PONTE SULLO STRETTO DI MESSINA

INTEGRAZIONI AL PROGETTO DEFINITIVO

<i>Area tematica</i>	STUDIO D'IMPATTO AMBIENTALE
<i>Ente emittente</i>	MINISTERO DELL'AMBIENTE E DELLA TUTELA DEL TERRITORIO E DEL MARE
<i>Autore dell'osservazione</i>	COMMISSIONE TECNICA VIA - VAS
<i>Riferimento richiesta</i>	INTEGRAZIONI ALLA RICHIESTA PROT. CTVA-2011-0004534 DEL 22/12/2011
<i>Titolo del documento</i>	RISPOSTA INTEGRAZIONE VERSANTE CALABRIA ID 070

V I A C 0 7 0 - F 1

Fig. 6.1.1 Mitigazioni previste nel centro direzionale per ridurre la potenziale collisione delle specie migratrici.

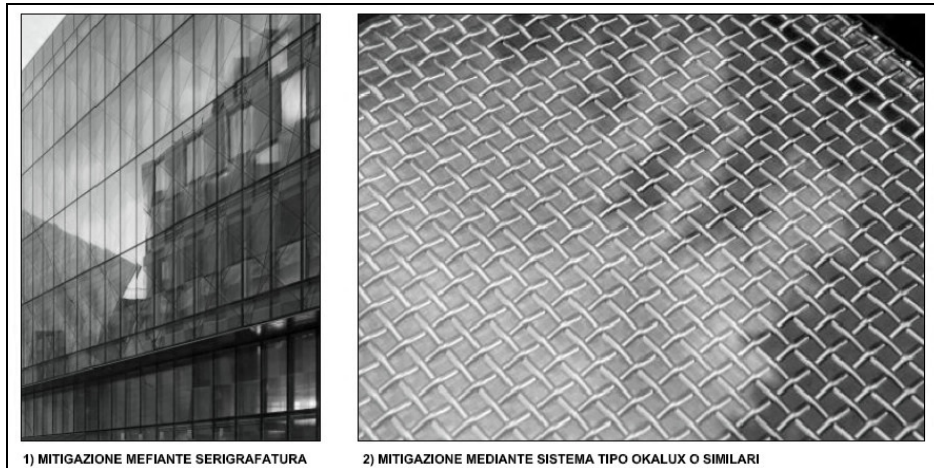
Fornire una valutazione adeguata dell'impatto del centro direzionale nei riguardi sulla fauna e in particolare sulla componente migratoria. In particolare si rileva che alcune strutture del centro ed alcune scelte progettuali potrebbero influire negativamente sulla percezione dell'area da parte dell'avifauna migratoria (es. piscine esterne, luci e parti della struttura stessa del centro, quali facciate pensate in modo da riflettere il raggio solare creando un effetto specchio o la copertura metallica in acciaio che può creare un rilevante effetto termico).

Sono stati adottati ed integrati nel progetto alcuni accorgimenti volti a ridurre l'effetto riflesso e l'effetto trasparenza della vetrata dell'atrio del centro direzionale al fine di limitare il rischio di collisione con le specie ornitiche migratrici.

- 1) serigrafia mediante puntinatura o linee oblique di varia coloritura (cfr immagine a sinistra della fig. 6.1.1.);
- 2) integrazione in facciata di sistemi tipo OKALUX (cfr immagine a destra della fig. 6.1.1.);
